2樓A戶

客戶工程變更單

嘉磐惠文

A戶 建築平面圖(套上層樑)

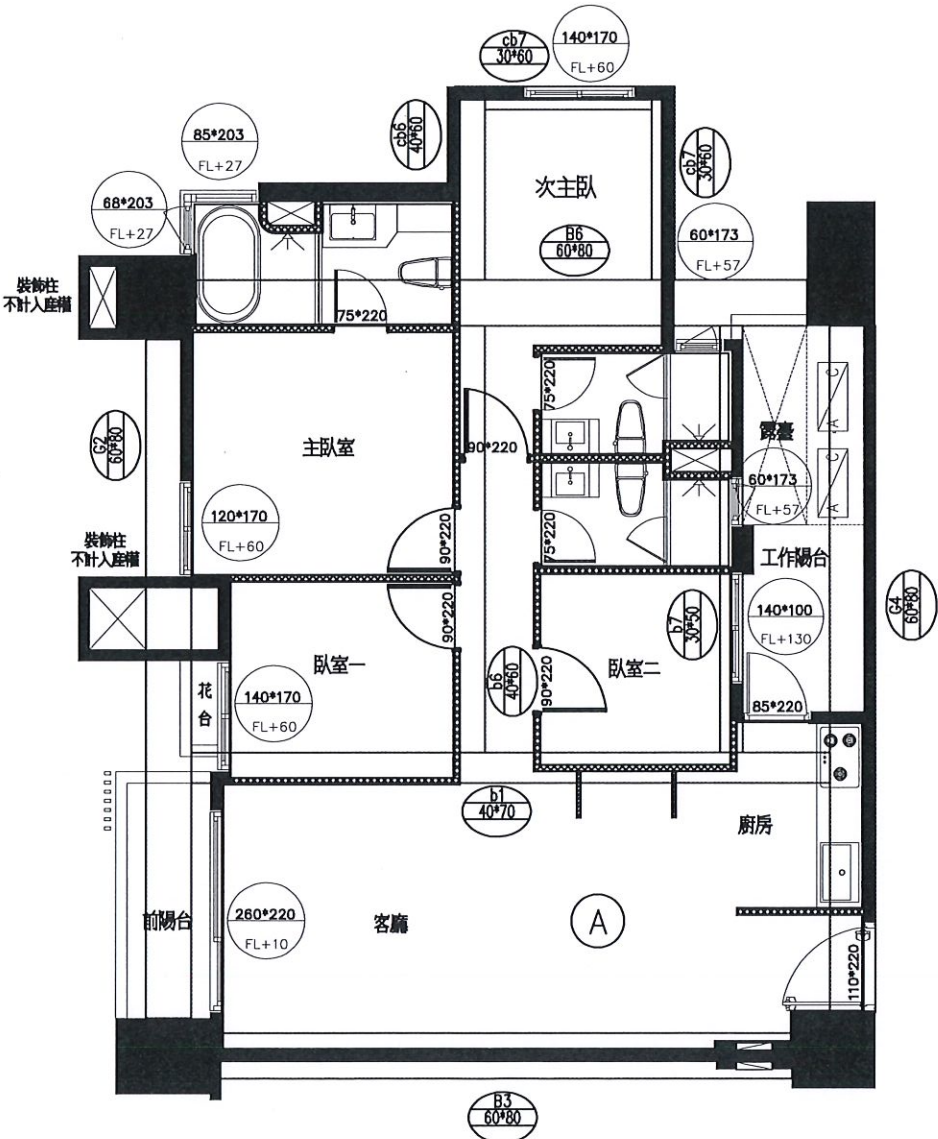
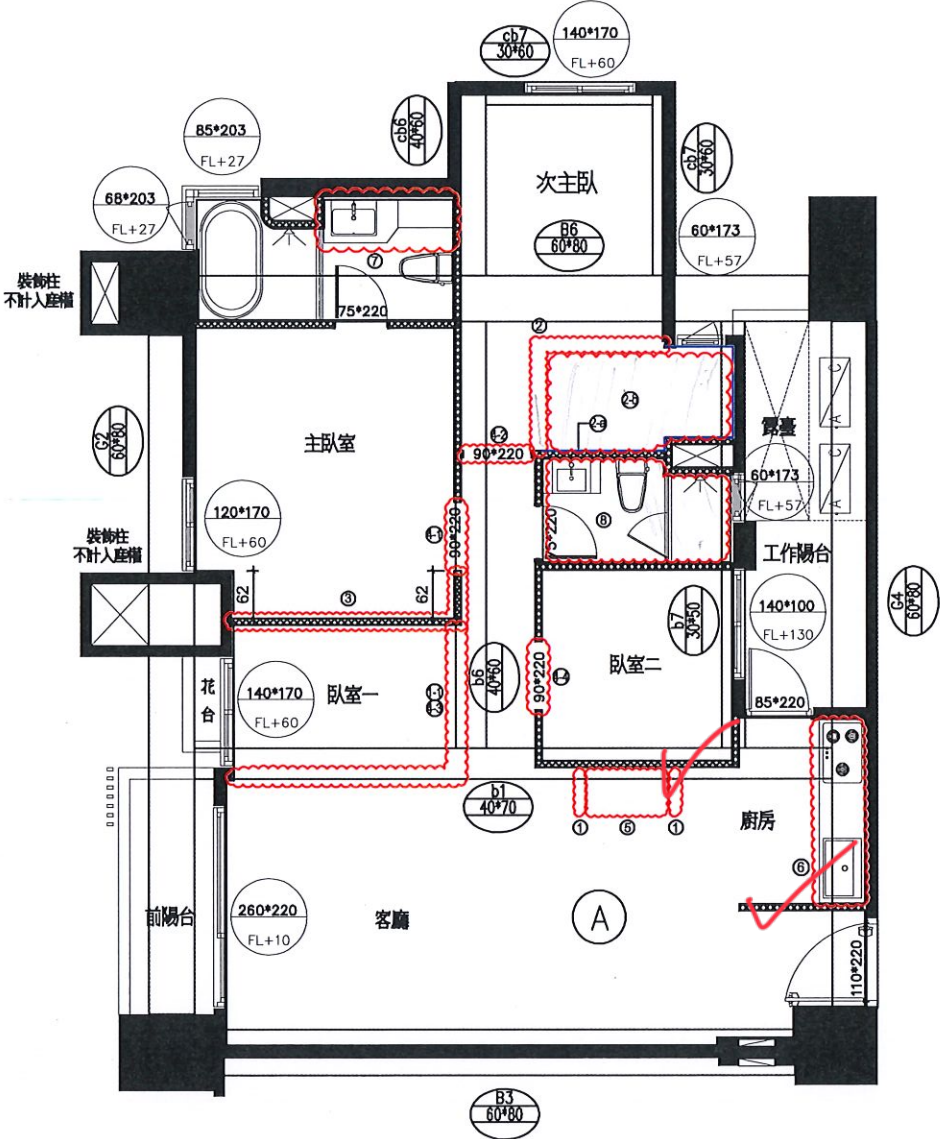
- 1.電器櫃輕隔間牆、油漆追減
1-1.臥室一輕隔間牆、油漆追減
2.次主浴輕隔間、地壁磚、油漆、浴室門框扇、淋浴門組、門檔x2追減
a.次主臥輕隔間油漆追加
b.次主臥衛浴設備追減
包含：燈具x2、排風扇、馬桶、面盆、面盆龍頭、浴櫃及檯面、淋浴龍頭組及其配件等
3.主臥室輕隔間牆位移調整
4-1.主臥 木門框扇追減
4-2.次主臥 木門框扇追減
4-3.臥室一 木門框扇追減
4-4.臥室二 木門框扇追減
※門洞尺寸依附圖所示
5.廚房電器櫃追減
a.微波烤箱追減
b.炊飯器點交
6.廚具VAGO洗碗機變更為BOSCH洗碗機
a.廚房水槽選色(灰)+下崁
b.加價選配林內倒T式排油煙機(MH-9621)
7.主浴檯面高度原82cm
抬高至87cm，除霧鏡配合
8.客浴地壁磚變更為主浴地壁磚(地磚30*60變更為60*120)
a.客浴掛鏡變更為主浴掛鏡
b.客浴抽風機變更為暖風機
c.客浴馬桶變更為主浴馬桶
9.全室升級防霾紗窗

A戶 地坪材質範圍示意平面圖

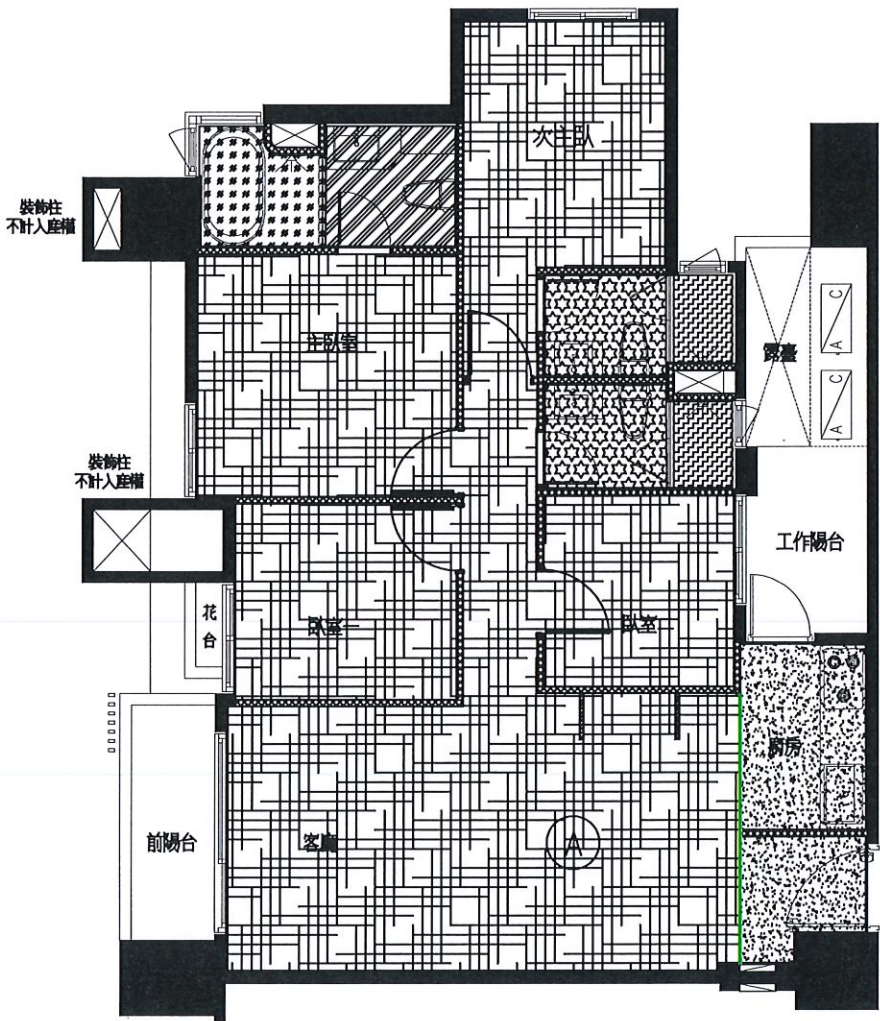
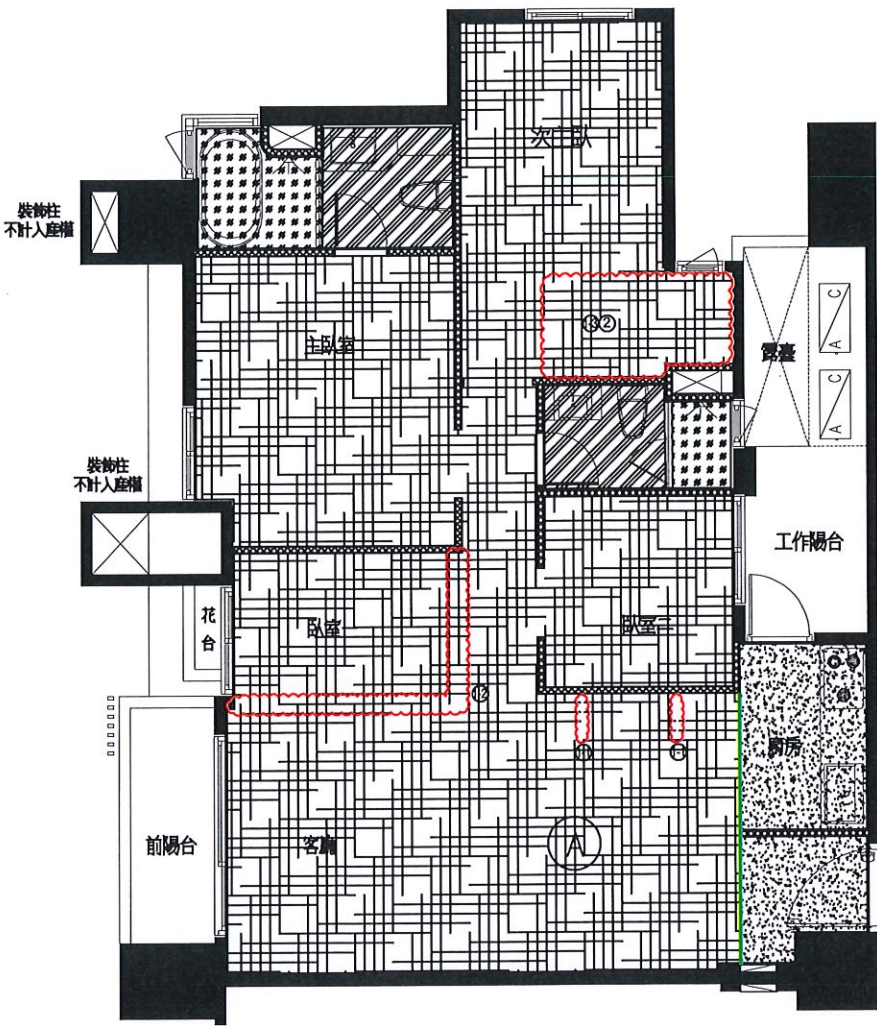
- 1-1.客廳 木地板追加
- 1-2.臥室— 木地板追加
- 1-3.次主臥 木地板追加

2.次主浴地磚、門檻x2追減

3.客浴地壁磚、門檻變更為主浴地壁磚(地磚30*60變更為60*120)

A戶 天花板範圍示意平面圖(套上層樑)

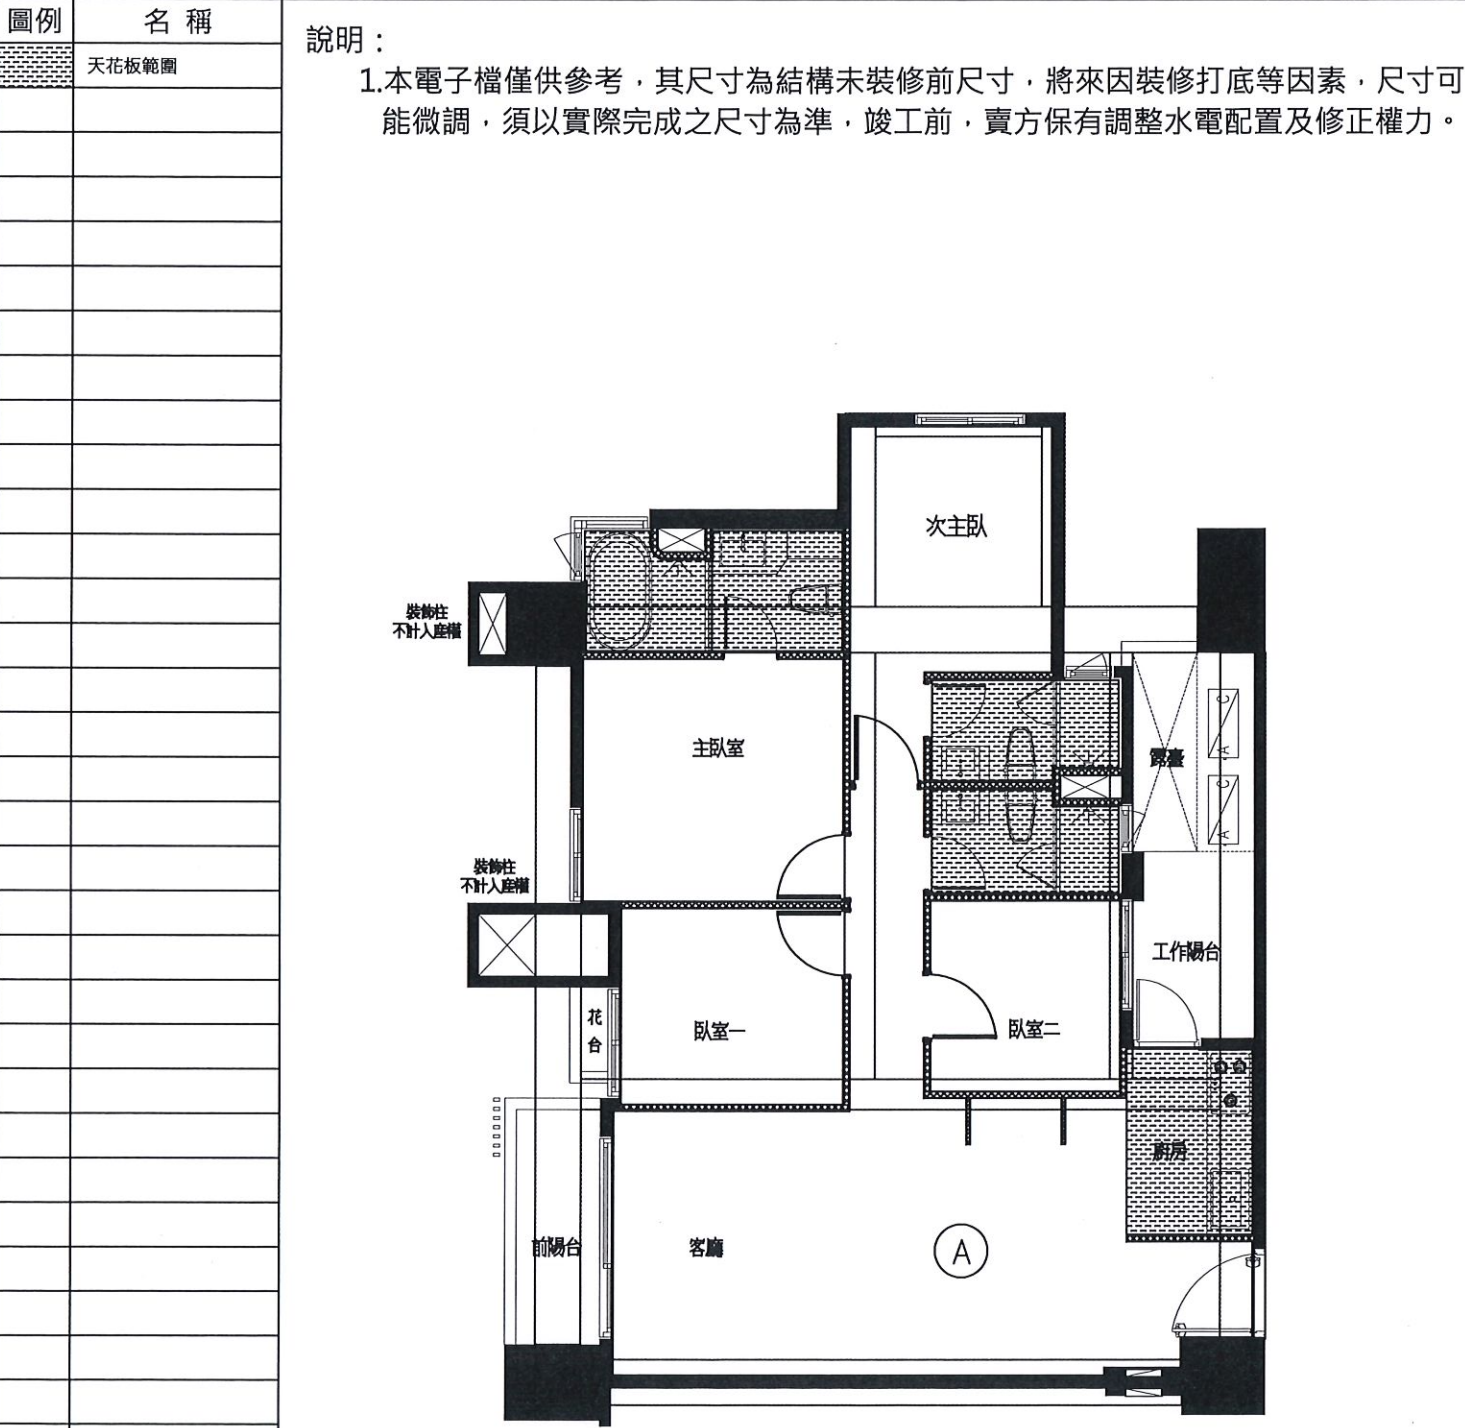
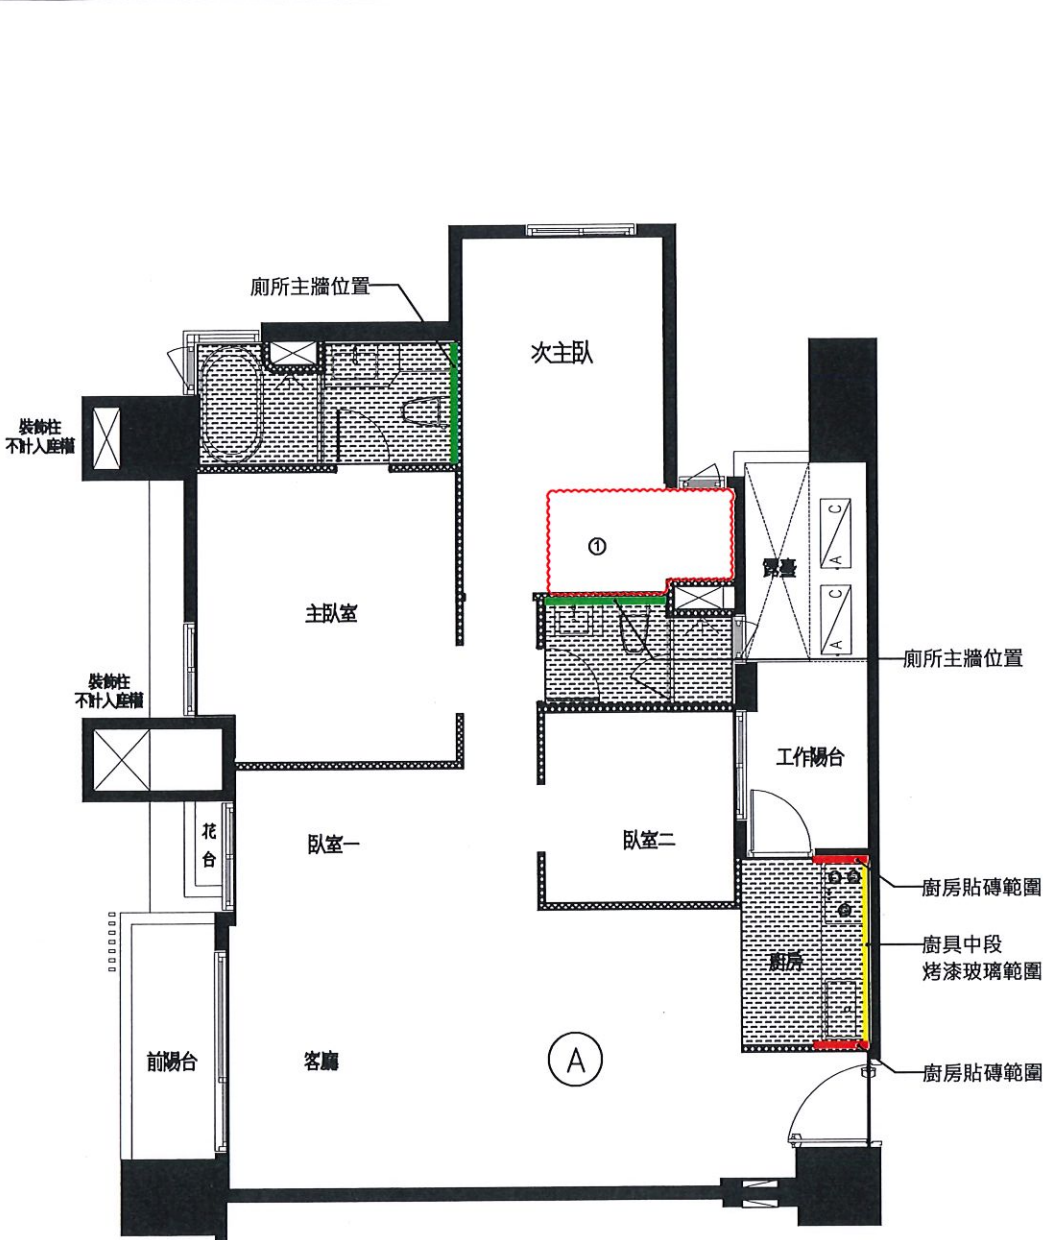
1. 次主浴天花板、油漆追減
a.此區因結構管線外露，天花板不做批土油漆

A戶 插座及弱電位置示意平面圖

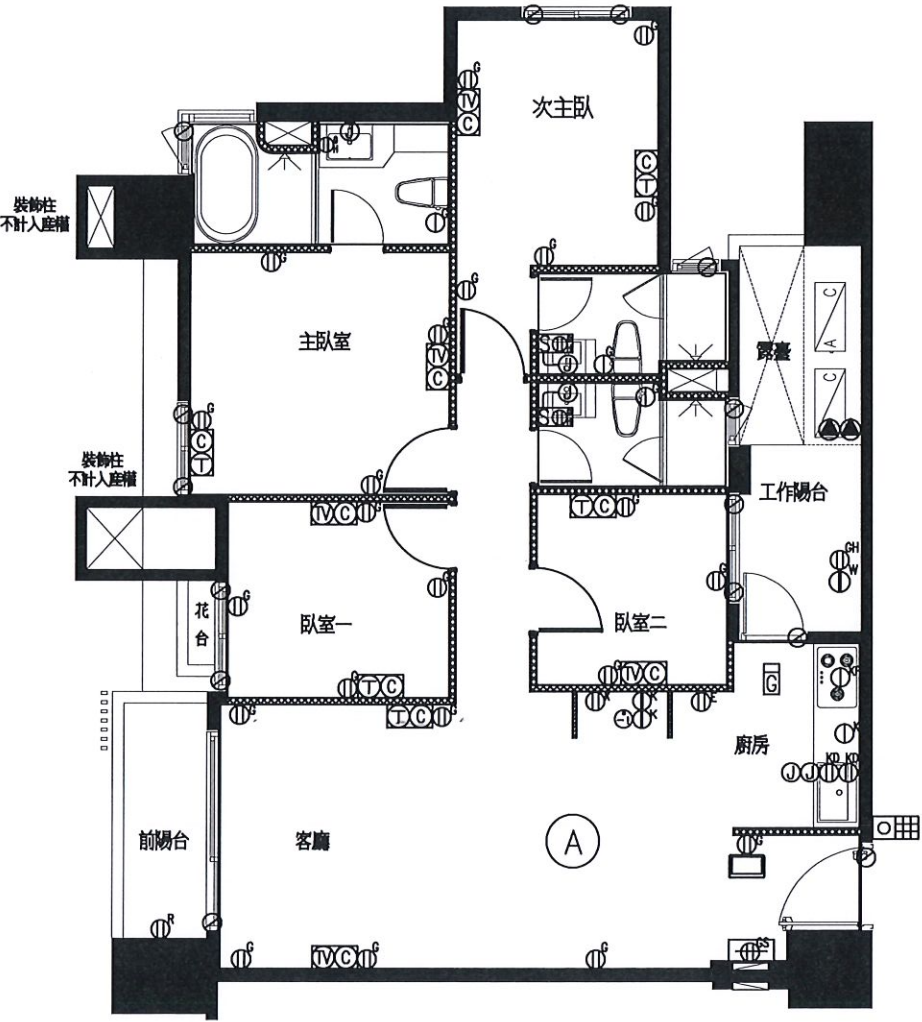
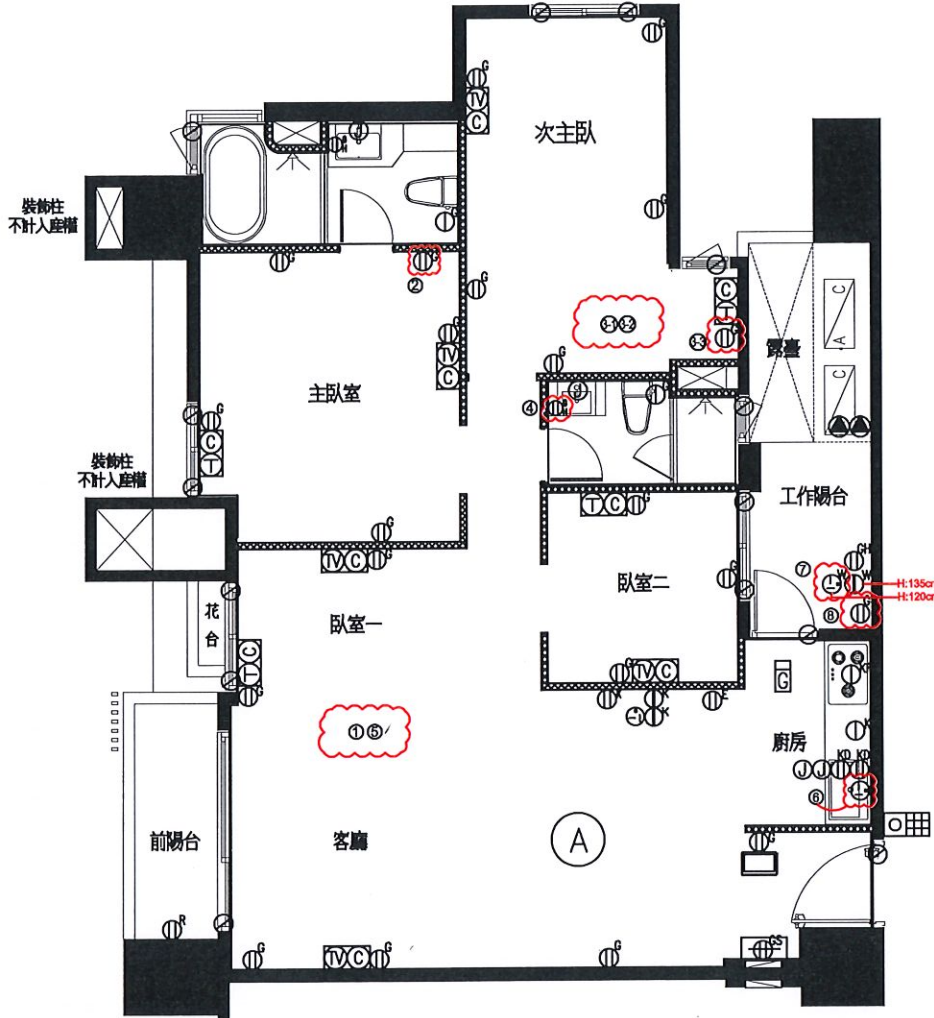
- 變更事項記錄：
- 1.客廳110V插座追減x4 (金承)
 - 2.主臥室追加110V插座x1
 - 3-1.次主浴馬桶110V專插追減x1
 - 3-2.次主浴除霧鏡開關及其出線口、110V插座追減
 - 3-3.次主臥追加110V插座x1
 - 4.客浴除霧掛鏡開關取消
 - 5.客廳(T,C)及插座追減
 - 6.廚房水槽追加220V插座x1
 - 7.陽台追加洗衣機220V專用插座x1 (工陽)
 - 8.工作陽台追加戶外防雨型110V插座x1
